LuK Service Info

Part Nr. 231 0087 10 – 310/280mm TGU6

Model: CLAAS - CERES 85/85X, CERGOS 330/335, ERGOS 85
JOHN DEERE - 3300/3300X

TB1054

Info: New design / Neues Design / Nouvelle conception / Nuevo diseño / Nuovo disegno / Nuovo segno

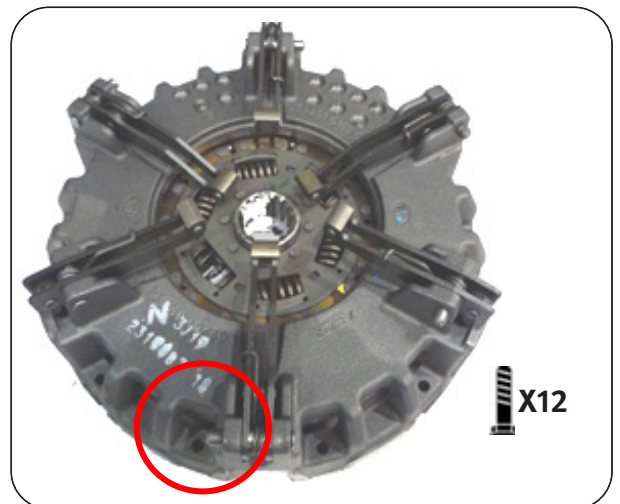
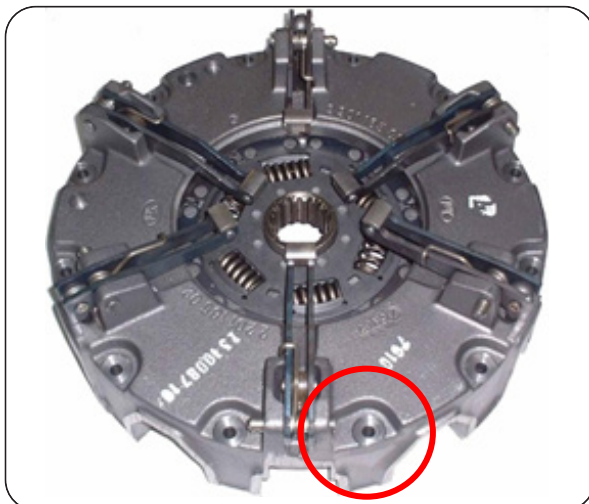
This new design utilises the latest clutch technology, using a vented housing for improved cooling and heat dispersal. Fully interchangeable with existing clutches with no modifications required to vehicle or flywheel. A new fixation bolt set 411 0195 10 12 x M8 x 1.25 x 65mm + Conical washer is supplied with new designs to accommodate the lower housing.

Este nuevo diseño utiliza la última tecnología de embrague, utilizando una carcasa ventilada para mejorar la refrigeración y la dispersión del calor. Totalmente intercambiable con embragues existentes sin necesidad de modificaciones en el vehículo o volante de inercia. Un nuevo juego de pernos de fijación 411 0195 10 12 x M8 x 1,25 x 65mm + Arandela cónica se suministra con nuevos diseños para acomodar la carcasa inferior.

Dieses neue Design nutzt die neueste Kupplungstechnologie und verwendet ein belüftetes Gehäuse für eine verbesserte Kühlung und Wärmeverteilung. Vollständig austauschbar mit bestehenden Kupplungen, ohne dass Änderungen an Fahrzeug oder Schwungrad erforderlich sind. Ein neuer Befestigungsbolzensatz 411 0195 10 12 x M8 x 1,25 x 65mm + Konische Unterlegscheibe wird mit neuen Designs geliefert, um das untere Gehäuse aufzunehmen.

Questo nuovo design utilizza la più recente tecnologia della frizione, utilizzando un alloggiamento ventilato per migliorare il raffreddamento e la dispersione del calore. Completamente intercambiabile con frizioni esistenti senza necessità di modifiche al veicolo o al volante. Un nuovo set di bulloni di fissaggio 411 0195 10 12 x M8 x 1,25 x 65mm + Rondella conica viene fornito con nuovi design per adattarsi all'alloggiamento inferiore.

Cette nouvelle conception utilise la dernière technologie d'embrayage, en utilisant un boîtier ventilé pour améliorer le refroidissement et la dispersion de la chaleur. Entièrement interchangeable avec les embrayages existants sans modification requise du véhicule ou du volant d'inertie. Un nouveau jeu de boulons de fixation 411 0195 10 12 x M8 x 1,25 x 65mm + Rondelle conique est fourni avec de nouveaux designs pour accueillir le boîtier inférieur.
